**ÉVALUATION ENVIRONNEMENTALE – DÉNOYAGE DES FOSSES J-4 et 87
RÉPONSES AUX QUESTIONS DU MELCC**

Mai 2020

Troilus Gold Corp.

Figure 1 – Section N13400 montrant les cibles d'exploration le long du mur est de la fosse 87. On y voit les forages historiques.

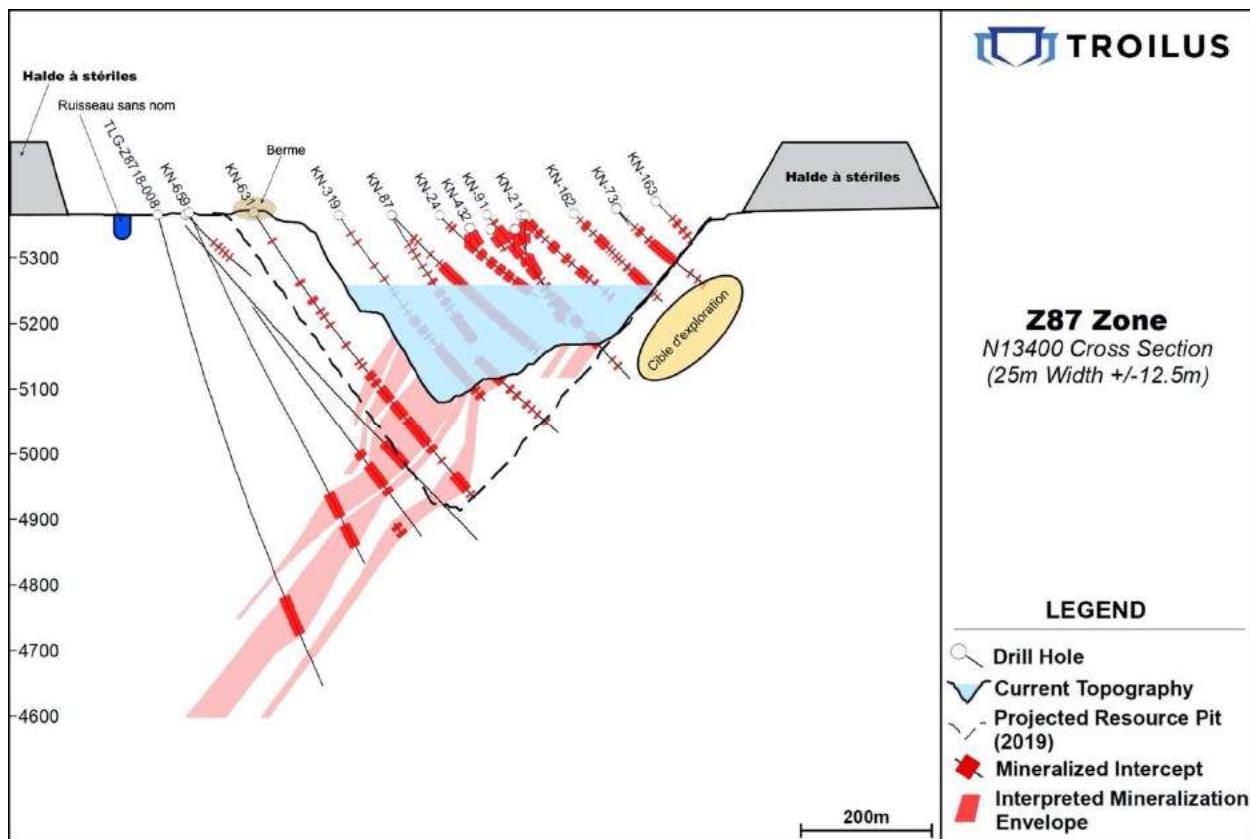
- i. Le promoteur devra expliquer en quoi le dénoyage de la fosse 87 est nécessaire puisque selon les explications présentées à la section 3.1 de l'étude d'impact, les forages devront être réalisés à partir du mur Est de la fosse J4.

La section 3.1 présentait en effet une coupe schématique de la fosse J4. La coupe aurait été exactement la même pour la fosse 87 et elle n'a pas été présentée. Ceci aurait dû être mentionné sur la figure. Donc, des forages seront aussi faits à partir du mur de la fosse 87.

Deux nouvelles figures sont présentées (figures 1 et 2) pour montrer où sont situées les cibles d'exploration que l'on ne peut atteindre autrement que par les fosses. Sur ces figures, on voit les forages historiques qui permettent de croire que de la minéralisation est présente et pourrait être exploitée.

Figure 4 – Position correcte d'une foreuse pour du forage sur une fosse

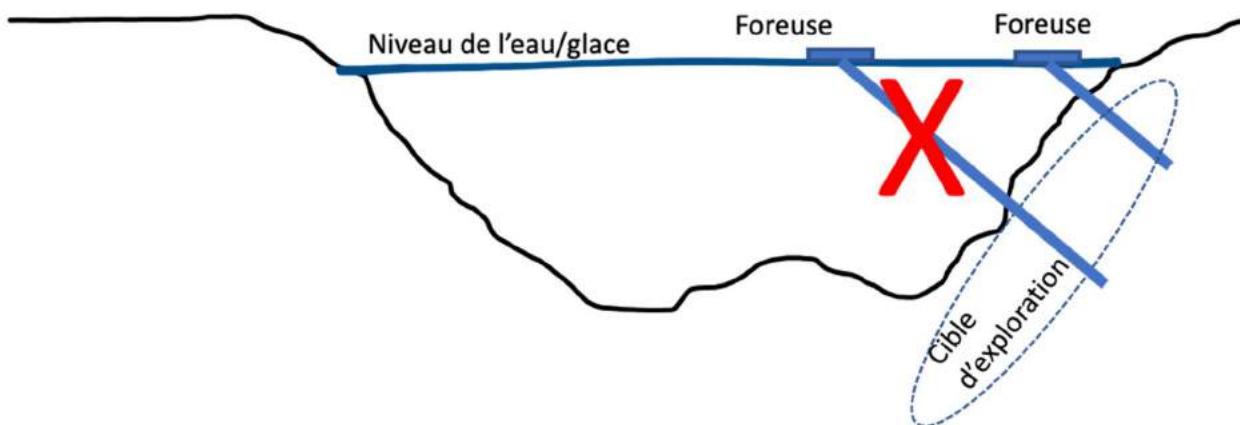
- ii. La réalisation de forages d'exploration en hiver à partir de la surface de la glace d'un plan d'eau est une pratique courante au Québec et peut être réalisée de façon sécuritaire dans certaines conditions. Le promoteur devra donc justifier quels sont les risques supplémentaires à forer à partir de la surface de la glace par rapport aux opérations similaires qui ont lieu sur le territoire. La justification devra démontrer clairement la non-faisabilité de la solution alternative.

- iv. D'autres choix au dénoyage, dont le forage à partir d'une barge sur eau libre n'a pas été présenté dans l'étude d'impact. Le promoteur devra évaluer cette alternative et présenter les résultats pour les critères retenus (ex. sécurité, technique, financier, environnemental).

Pour éviter un bris des équipements et pour assurer la précision du forage, il est nécessaire d'installer la foreuse assez près des murs de la fosse pour la fixer au mur et ainsi éviter des vibrations d'une trop grande amplitude. Ceci donne donc accès à la zone minéralisée à une seule profondeur le long du mur (figure 4). Pour avoir accès à des profondeurs plus grandes, il faudrait éloigner la foreuse ce qui n'est pas possible sur la glace (ou un plan d'eau). L'autre option est de baisser le niveau de l'eau pour avoir accès à d'autres niveaux. Ce qui revient au pompage de l'eau dans la fosse.

Par conséquent, l'installation d'une foreuse près d'un ancien banc d'exploitation ne pourrait se faire qu'après avoir procédé à l'écaillage et la stabilité des parois. La foreuse ne peut pas être installée à une grande distance de la paroi à cause des problèmes

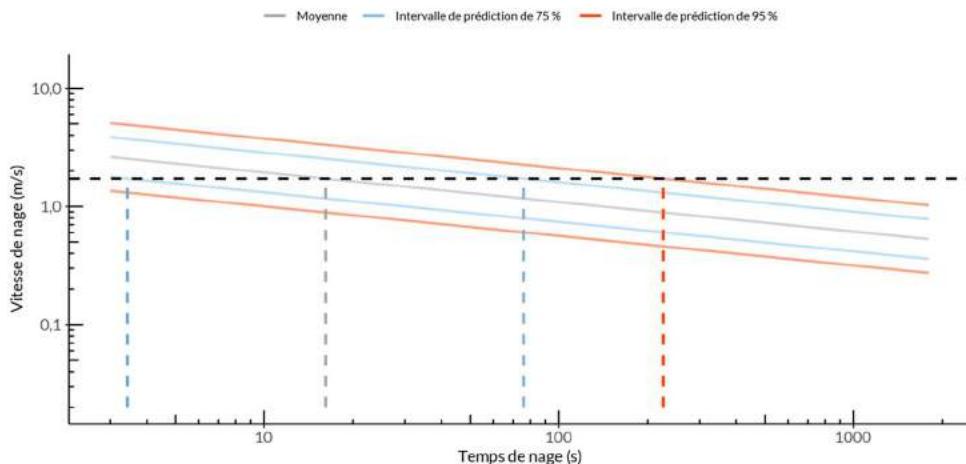
i. Le promoteur devra démontrer le respect de la capacité natatoire des espèces de poissons pour lesquelles des sites de reproduction potentiels ont été identifiés afin de s'assurer que l'ensemble des étapes pouvant affecter la productivité des populations de poissons du ruisseau sans nom soit maintenu. Cette démonstration devra être faite pour les sections où la pente sera augmentée ou les sections où, pour d'autres raisons, la vitesse d'écoulement se trouvera augmentée.

L'étude hydraulique présentée à l'annexe 3 de l'étude de DDM (2019) présentée à l'annexe D de l'étude d'impact montre que pour un débit de l'ordre de 3 m³/s au point de rejet, la vitesse maximale de l'eau dans le cours d'eau serait de l'ordre de 1,72 m/s. le calcul de la vitesse et de la profondeur d'écoulement ont été modélisés pour 21 sections d'écoulement le long du ruisseau dans la zone d'étude.

Selon l'outil de calcul développé par MPO (<http://fishprotectiontools.ca/fr/utilisateur.html>), à cette vitesse, on obtient les résultats ci-dessous pour les salmonidés et les dorés jaunes.

Figure 6 – Évolution de la température de l'eau sur le site Troilus (milieu récepteur et fosses) en 2019

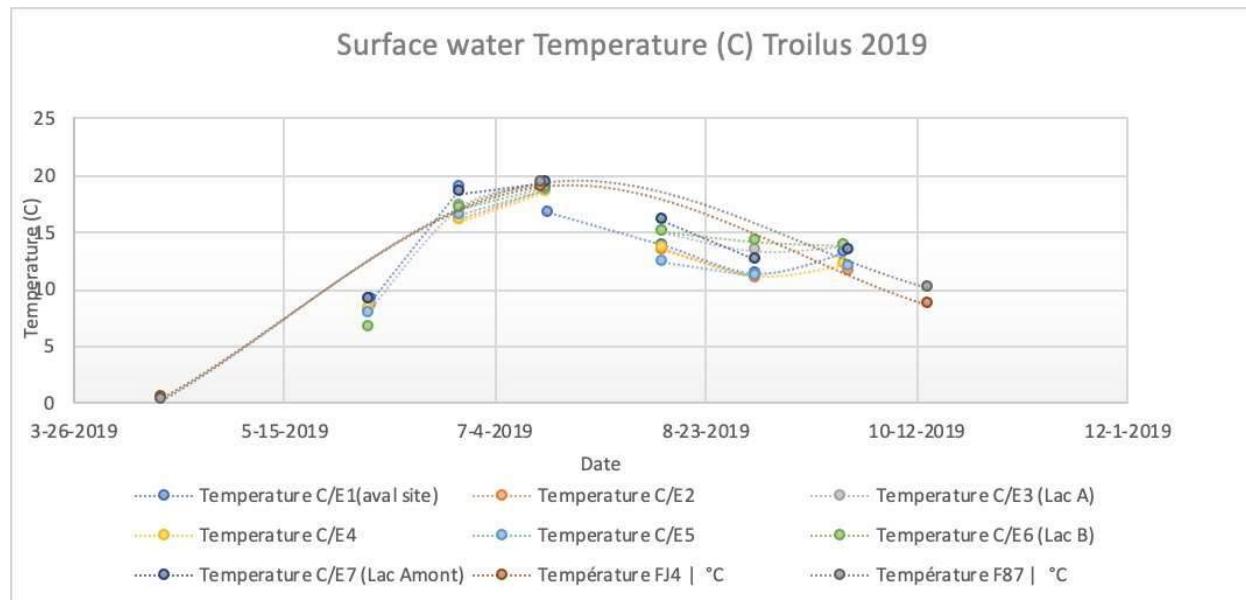
- i. *Le promoteur devra expliquer comment il compte s'assurer qu'il n'y aura pas de choc thermique pour les différentes espèces de poissons qui utilisent le ruisseau sans nom (notamment aux sites de fraie).*
- ii. *Le promoteur devra démontrer que les conditions thermiques du ruisseau ne seront pas modifiées significativement à la suite du rejet de l'eau des fosses dans le ruisseau.*

Un suivi de la température de l'eau à certains endroits fait partie des mesures qui sont prises par Troilus Gold. La température de l'eau du lac A et du ruisseau sans nom est suivie afin de comparer ultérieurement avec la température de l'eau au moment où le pompage des fosses commencera. La figure 6 présente des résultats pour l'année 2019. On remarque que dans le ruisseau, la température y est la plus élevée au moins de juillet avec des valeurs comprises entre 15 et 20 degrés Celcius. Déjà au mois d'août, la température diminue pour atteindre des valeurs comprises entre 12 et 16 degrés Celcius pour diminuer encore à l'automne. Aucune mesure n'a été prise en hiver. On sait que sous un couvert de glace, l'eau peut varier entre 0 et 4 degrés Celcius. La figure 6 montre l'évolution de la température à différents points de mesure du printemps à l'automne 2019. On y a superposé des valeurs prises dans les fosses J4 et 87. On remarque que les températures de l'eau des fosses sont similaires à celles du milieu.
